東通原子力発電所1号炉審査資料	
資料番号	A1-CA-0094(改1)
提出年月日	2021年7月29日

東通原子力発電所 基準地震動の策定のうち
内陸地殻内地震の地震動評価について
(コメント回答)
(補足説明資料)

2021年7月29日
東北電力株式会社

審査会合におけるコメント

敷地周辺の内陸地殻内地震(M4程度以上)の観測地震の震央分布
(震央:気象庁, 震源メカニズム解:F-net)

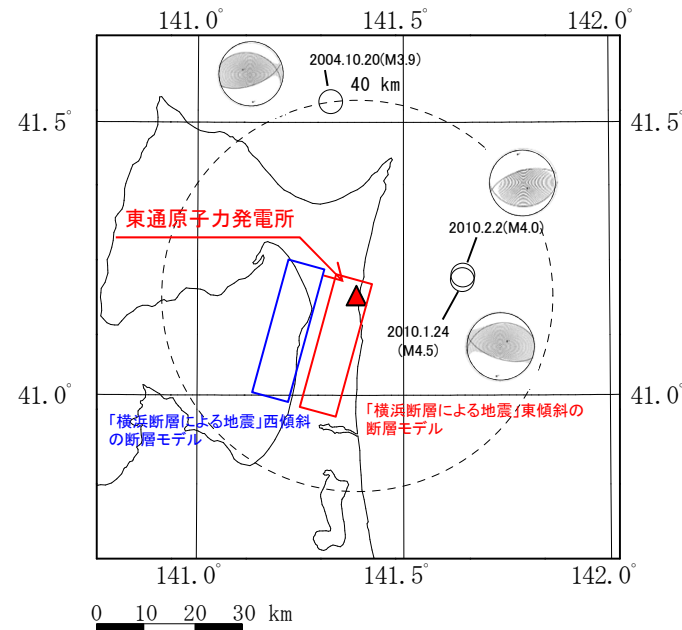
No.	コメント時期	コメント内容	今回ご説明資料の掲載箇所
S185	2021年2月5日 第943回審査会合	大間地点で審査されている、下北半島西部の隆起を踏まえた「仮想的な活断層(隆起再現断層)」が東通地点に与える影響について説明すること。	本編資料 p.29 補足説明資料 p.8
S186	2021年2月5日 第943回審査会合	「横浜断層による地震」の断層モデルによる地震動評価は、敷地において適切な観測記録が得られていないことから統計的グリーン関数法を採用するとしているが、適切な要素地震が観測されていないことを明示的に記載すること。	本編資料 p.37 補足説明資料 p.13
S187	2021年2月5日 第943回審査会合	「横浜断層(西傾斜)による地震」の不確かさとして「断層傾斜角」(45° の傾斜角)を考慮しているが、不確かさケースとしての位置づけ・考え方について整理すること。	断層モデル設定の概要 本編資料 p.38, 51 補足説明資料 p.14~21
S188	2021年2月5日 第943回審査会合	「横浜断層(東傾斜)による地震」は地質調査結果に基づくものではなく、地震動評価上の保守性確保の観点から考慮したものはしているが、検討用地震として選定した考え方、基本ケースおよび不確かさケースの設定においては、その考え方を整理したうえで保守性を考慮し検討すること。	断層モデル設定の概要 本編資料 p.27, p.32~36, p.39~66 補足説明資料 p.27
S189	2021年2月5日 第943回審査会合	検討用地震の断層モデルの地震動評価においては、加速度波形に加え、速度波形も示すこと。	本編資料 p.55~66 補足説明資料 p.21

- 検討用地震(M6.8~7.0)の経験的グリーン関数法を用いた地震動評価にあたっては、以下の条件を満たす敷地の観測記録が得られている必要がある。
 - ① 検討用地震の断層面付近で発生している。
 - ② Mの差が2程度である。
 - ③ 地震メカニズムが検討用地震に類似している。
 - ④ 地震モーメント等の震源パラメータが知られている。
- 敷地観測記録について、震央距離40km以内、震源深さ20km以浅、地震規模M4程度以上の検索条件で、3地震抽出した。
- 敷地での地震観測開始(1994年)以降約27年間の観測記録を確認した結果、検討用地震である横浜断層(西傾斜・東傾斜)付近で、該当する内陸地殻内地震の観測地震は発生していない。

参考ケース「横浜断層による地震」(西傾斜・断層傾斜角)の断層モデル

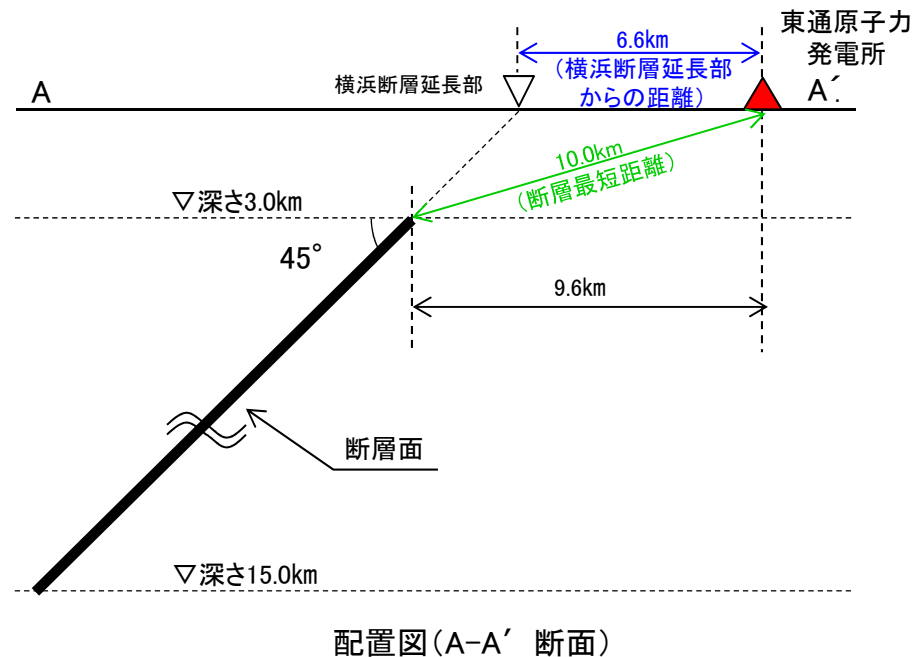
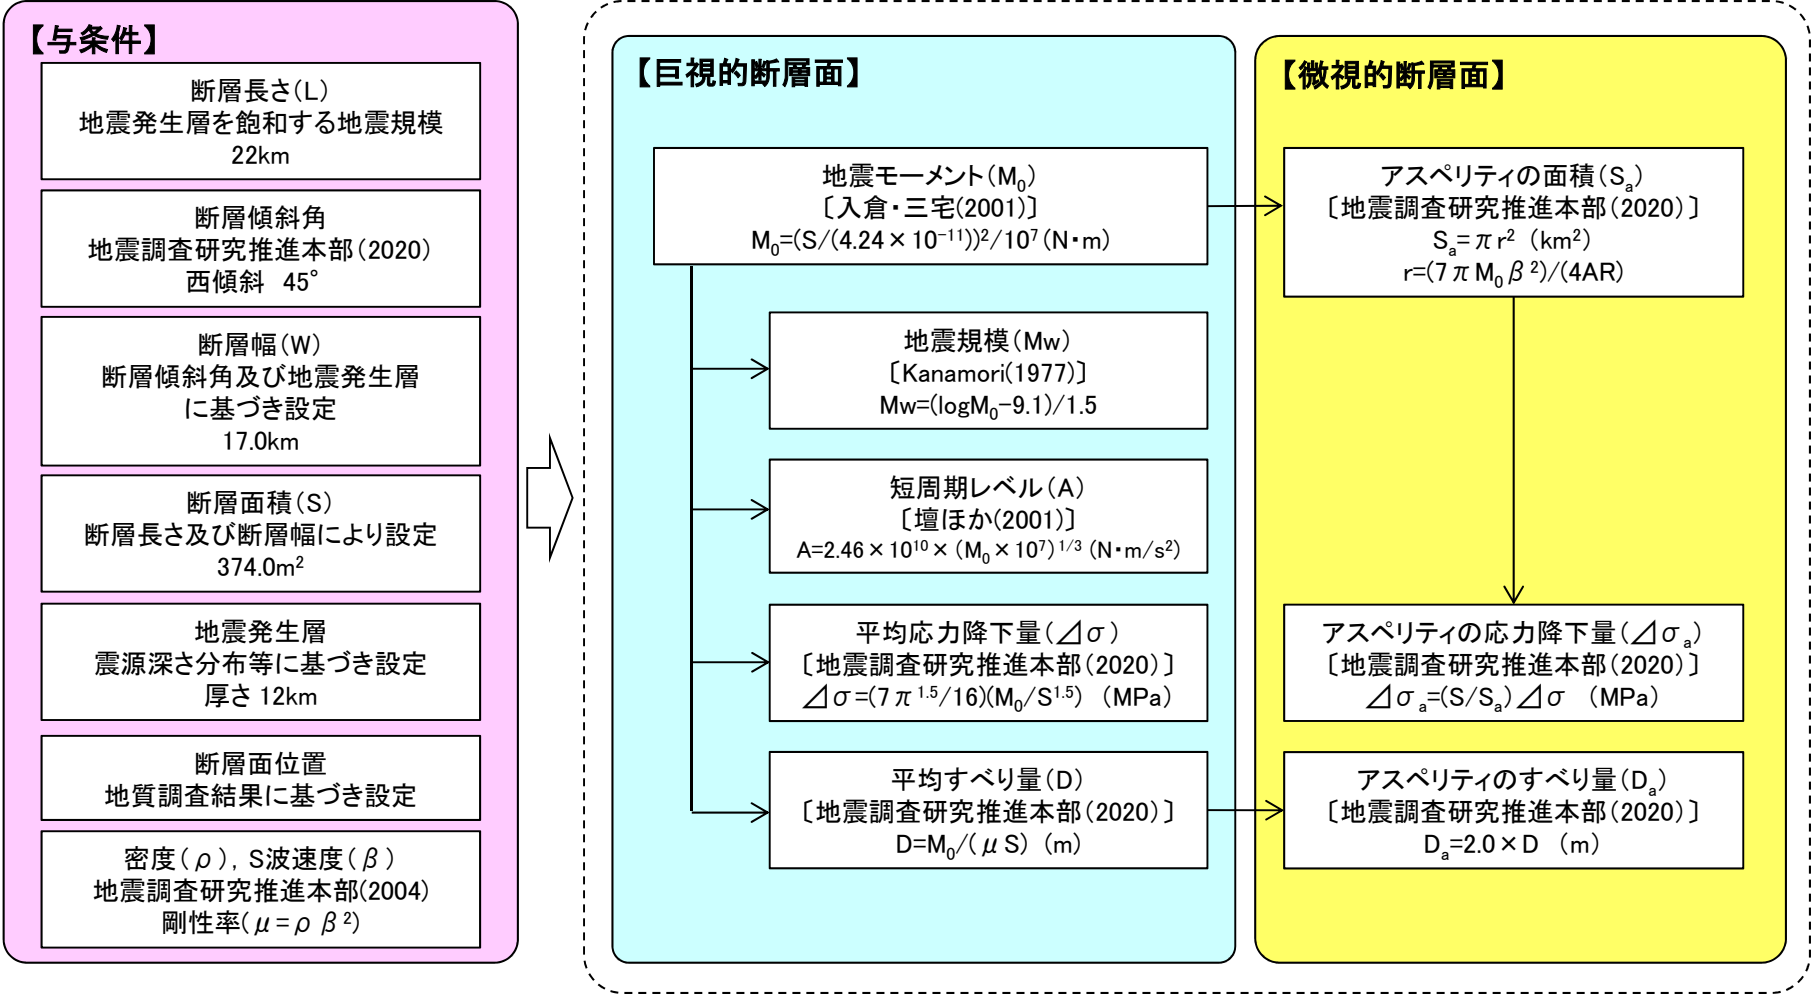
S187

参考ケース「横浜断層による地震」(西傾斜・断層傾斜角)の断層諸元

ケース名	断層長さ L(km)	M	Mw	等価震源距離 Xeq(km)	断層最短距離 R _{Rup} (km)
参考ケース(西傾斜・断層傾斜角)	22.0	7.0	6.5	16	10.0

応答スペクトルに基づく地震動評価 参考ケース「横浜断層による地震」(西傾斜・断層傾斜角)[Noda et al.(2002)]

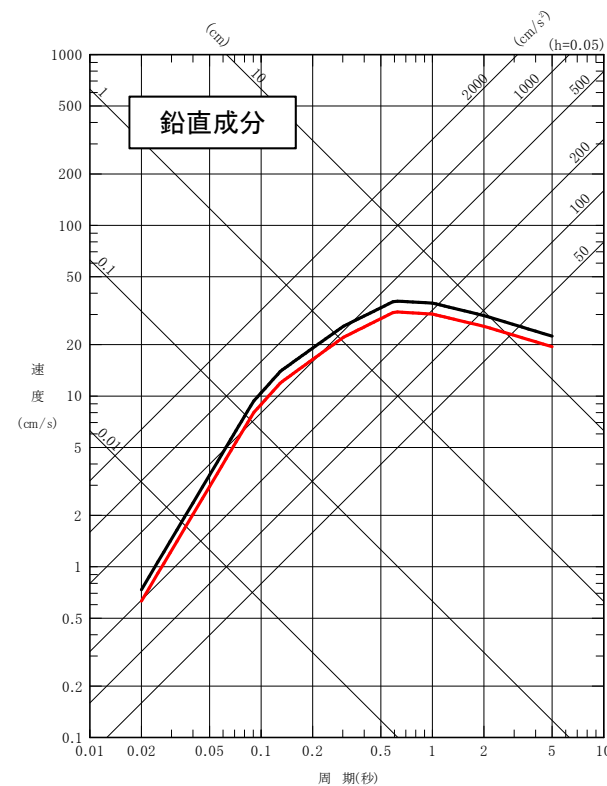
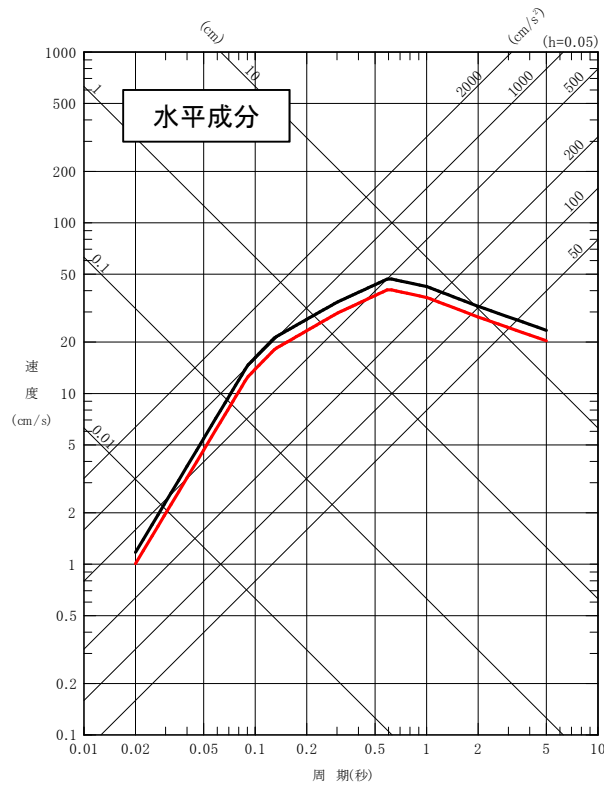
S187

- 応答スペクトルに基づく地震動評価は、Noda et al.(2002)による手法を用いた。なお、内陸の地震の応答スペクトルは平均的な値に比べて小さいことが知られているが(内陸補正)、敷地では内陸地殻内地震による観測記録が少なく、また、いずれも震源位置が遠いこと等から、敷地周辺の地震に対する応答スペクトル特性が十分把握されていないため、内陸補正は行わない。
- 「横浜断層による地震」(西傾斜)(ケース1)の地震動評価結果は、参考ケース(西傾斜・断層傾斜角)を上回っている。

断層モデルを用いた手法による地震動評価 参考ケース「横浜断層による地震」(西傾斜・断層傾斜角)(PN基準)

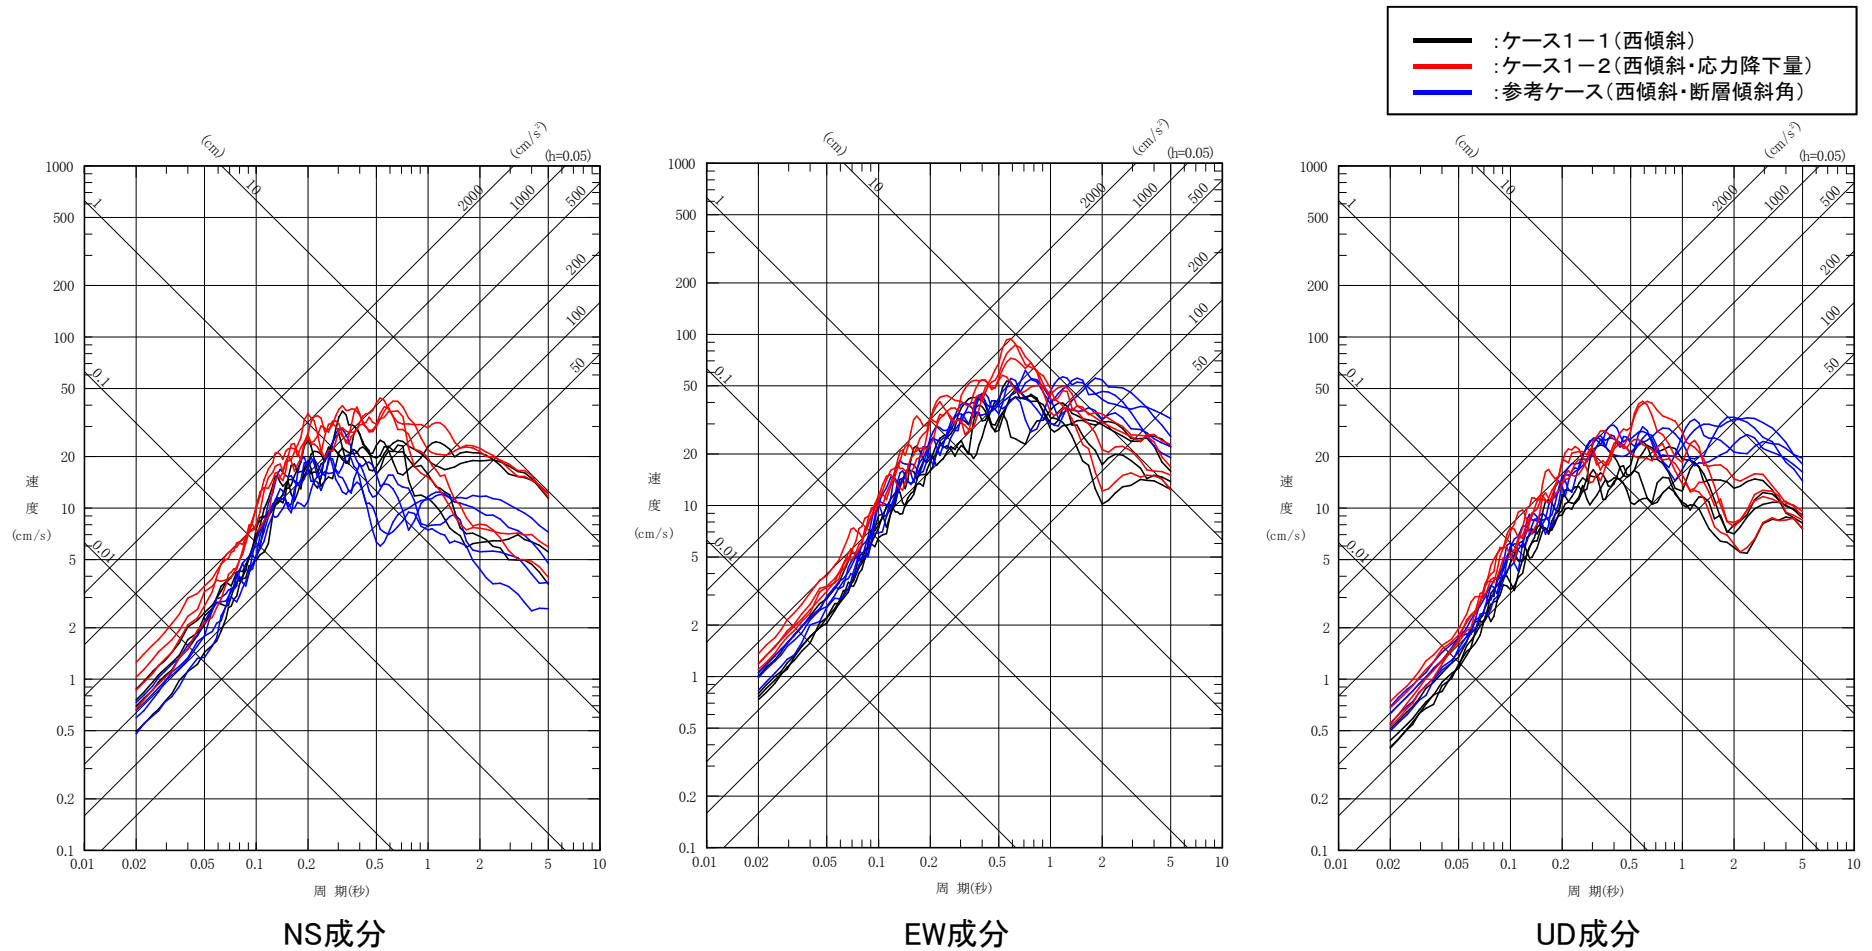
S187

- 断層モデルを用いた手法による地震動評価は、統計的グリーン関数法〔釜江ほか(1991)及び入倉ほか(1997)〕を用いた。
- 短周期側は「横浜断層による地震」(西傾斜・応力降下量)(ケース1-2)の地震動評価が大きい。長周期側の一部では、放射特性の影響により参考ケースがケース1を上回る成分があるものの、地震動のレベルとしては大きいものではない。

参考ケース「横浜断層による地震」(西傾斜・断層傾斜角)の断層モデルを用いた手法による速度波形(PN基準)

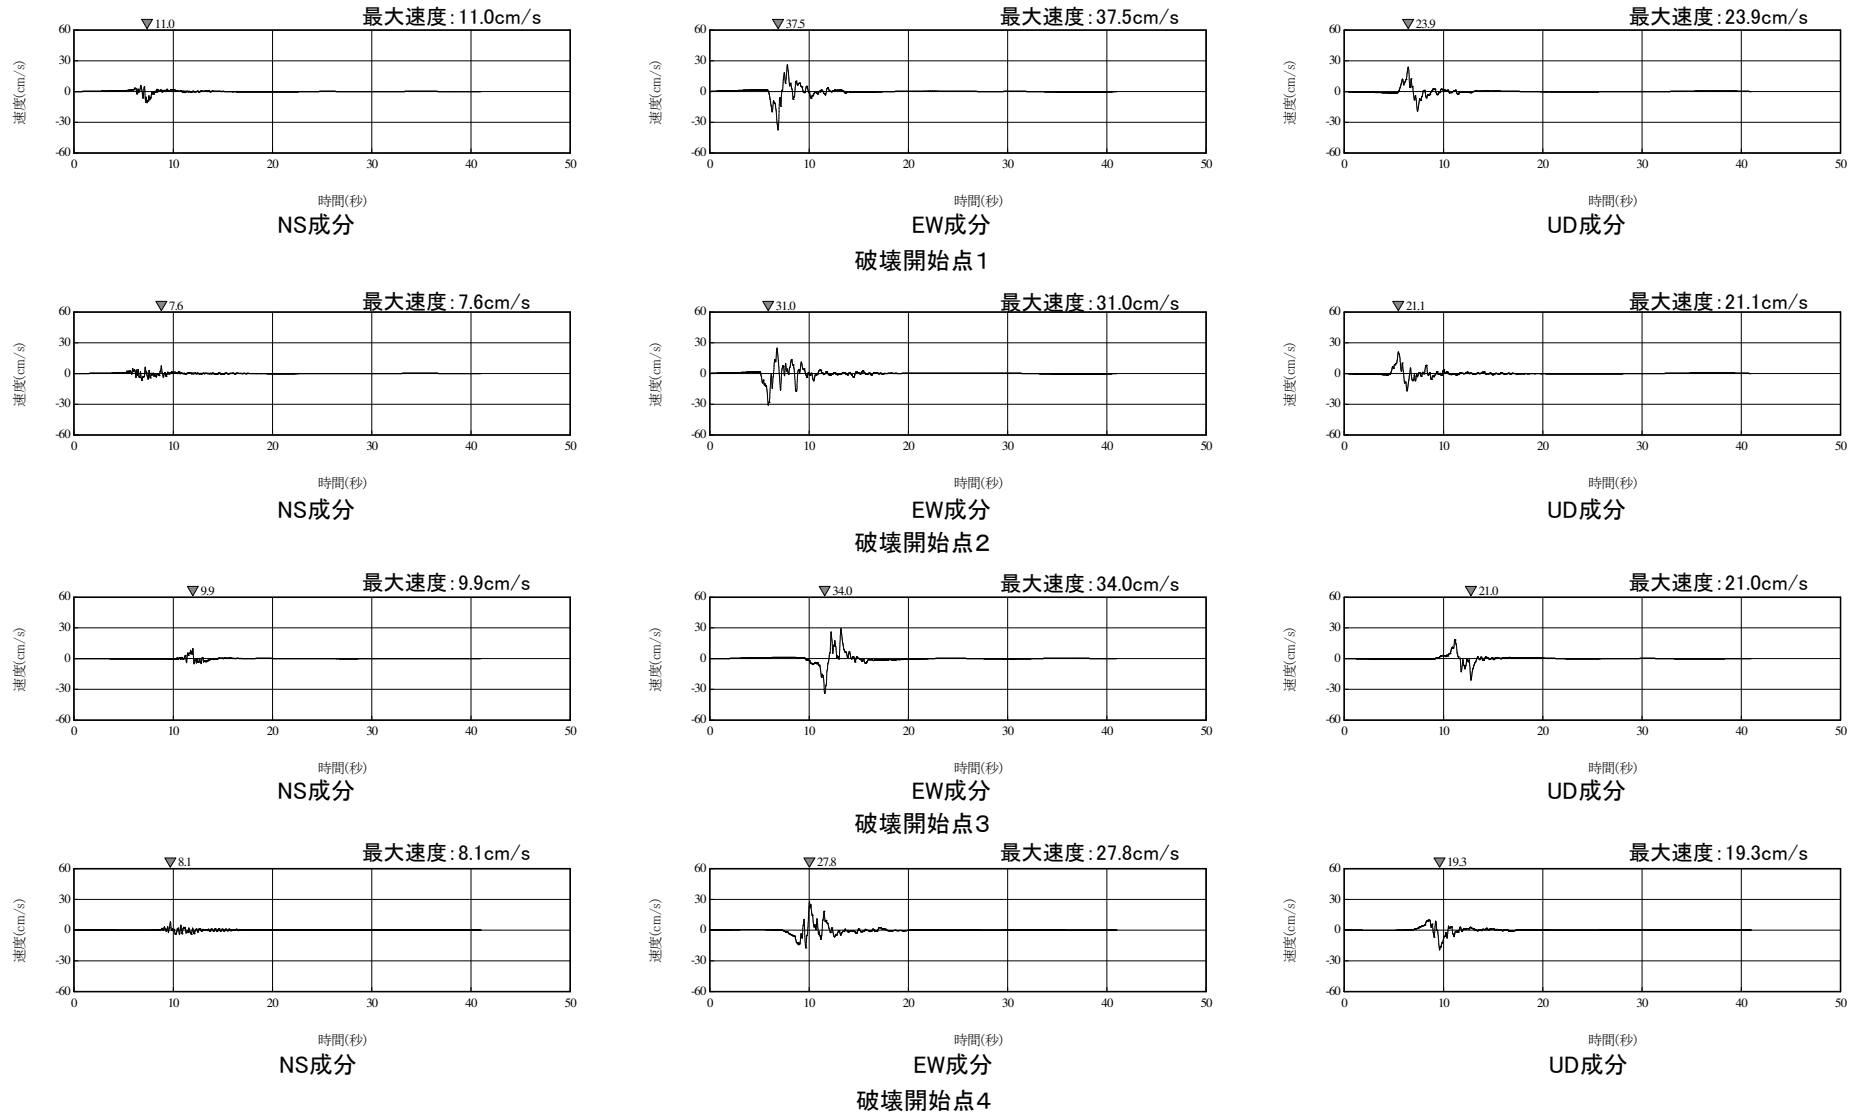
S187 S189
